Technische vragen voor de raadscommissievergadering Ruimtelijke Ordening en Projecten van 17 april 2024 agendapunt 3.

Vragen van : **Democraten Hilversum**
Aan wethouder : **A.R.C. Scheepers**
Over : **Bruisend Hart**

Conceptantwoord -penvoerder is: Rob van den Boer 06-38712512 Joram Grünfeld 06-18878402

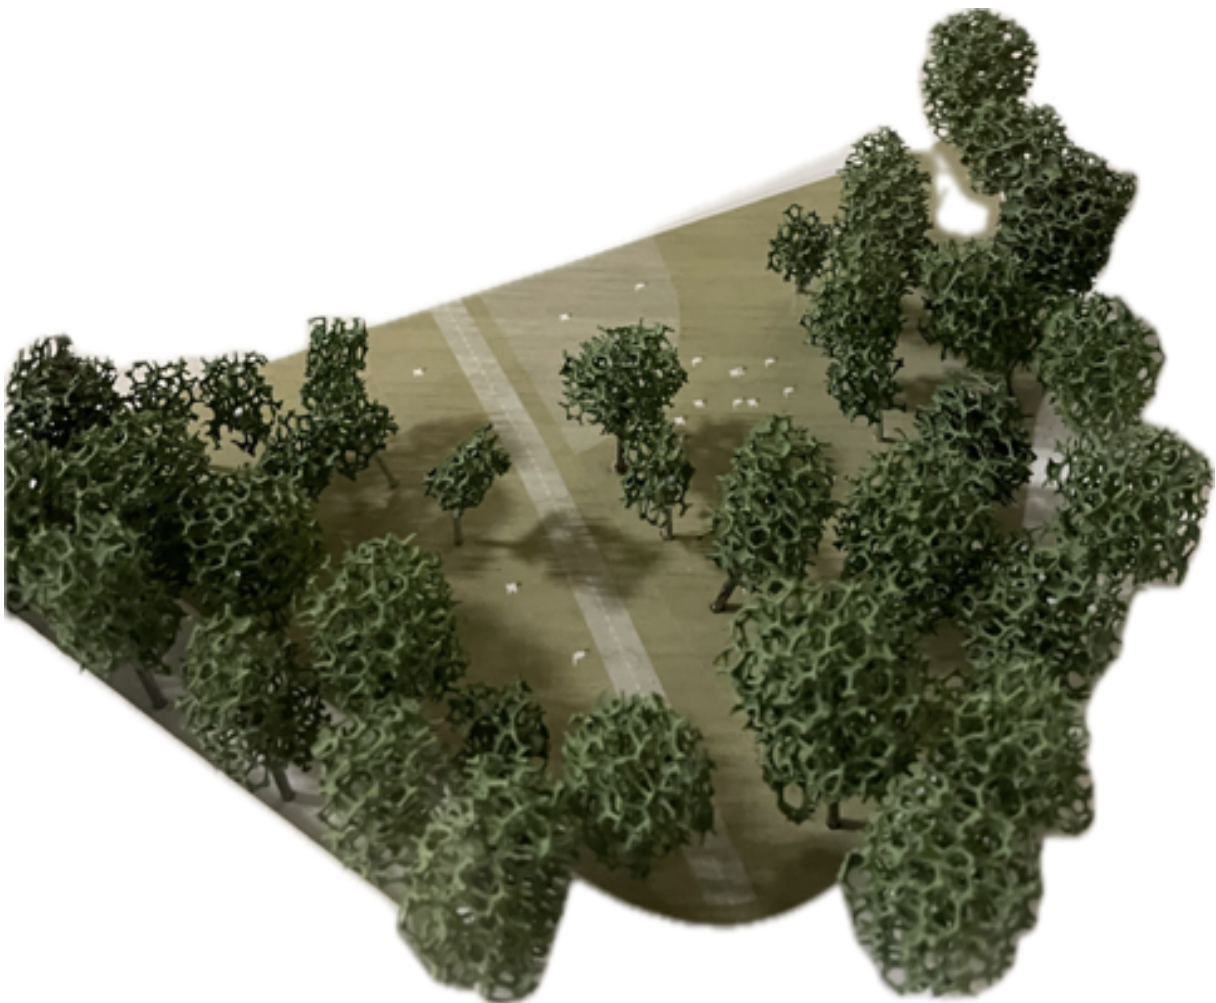
Vraag: *waarom wil de gemeente 500 fietsen op het maaiveld laten parkeren ipv alles onder het maaiveld?*

Antwoord: Alle 2.500 fietsparkeerplekken komen in pandig in het nieuwe stationsgebouw. Voor een optimale routing in dit stationsgebouw zit de stalling op -1 en op begane grondniveau. Voor OV-reizigers komt geen stallingsruimte meer voor fietsers in de buitenruimte.
